Referência: Segurança e estabilidade dos depósitos de resíduos sólidos – DRS1 e DRS2**Local:** Barcarena – PA

FG-2201-NHB-A-BA-RT17-02

RELATÓRIO TÉCNICO DE VIABILIDADE DA CONCEPÇÃO PROPOSTA PARA O DRS1

**AUDITORIA DE SEGURANÇA E
ESTABILIDADE DOS DEPÓSITOS DE
RESÍDUOS SÓLIDOS DRS1 E DRS2**

Figura 7.18 – Faixas de reabilitação do DRS1 (Doc. OM-8400-54-G-069 R01, LPS, 2018)

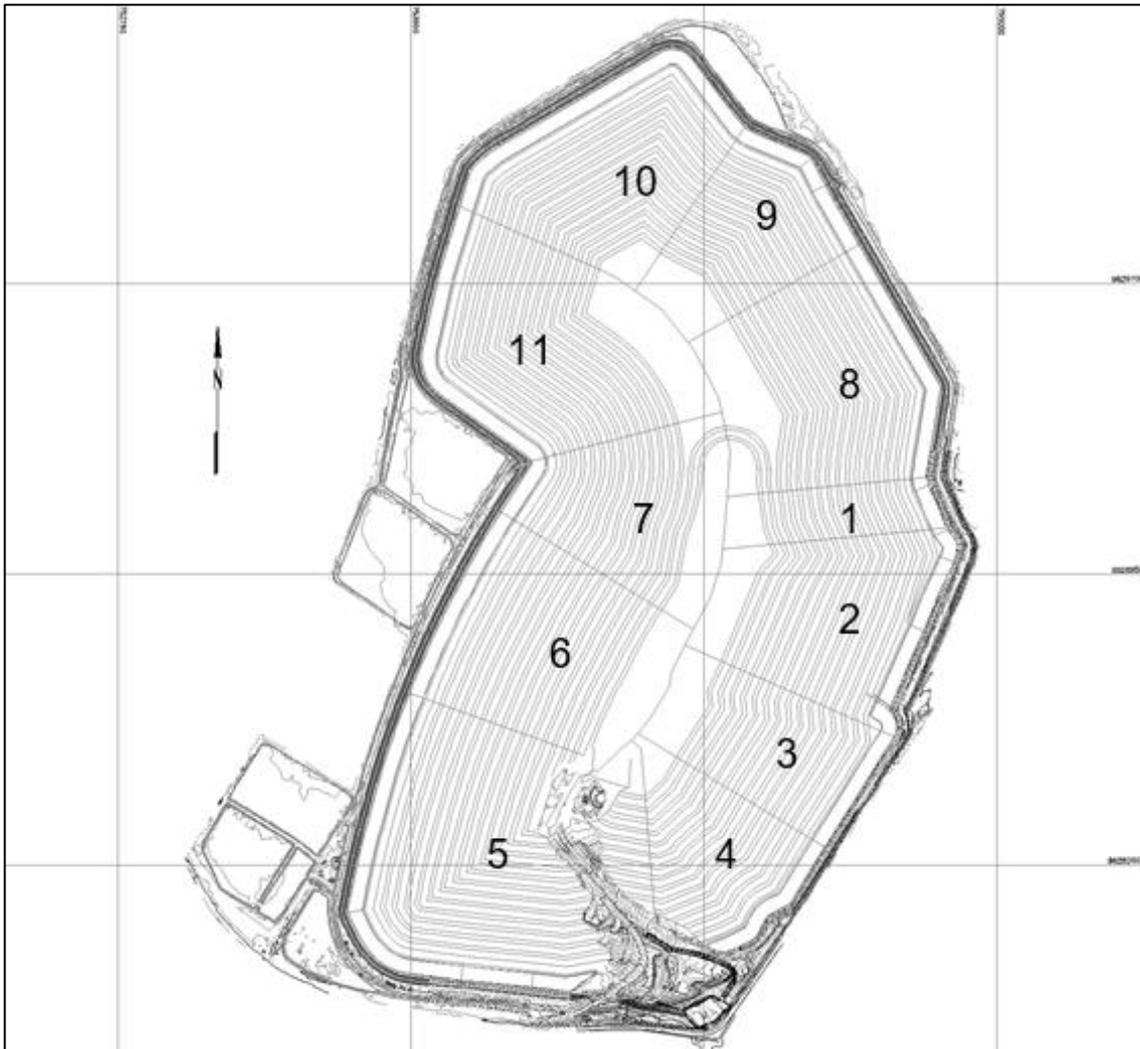
O conceito de divisão do DRS 1 em setores também é adequado, pois permite realizar planejamento e liberações a partir da condição estrutural de cada região, avaliando-a se está apta ou não para seguir ao processo de fechamento. Essa divisão permite um registro, implantação e monitoramento adequado da solução de fechamento.
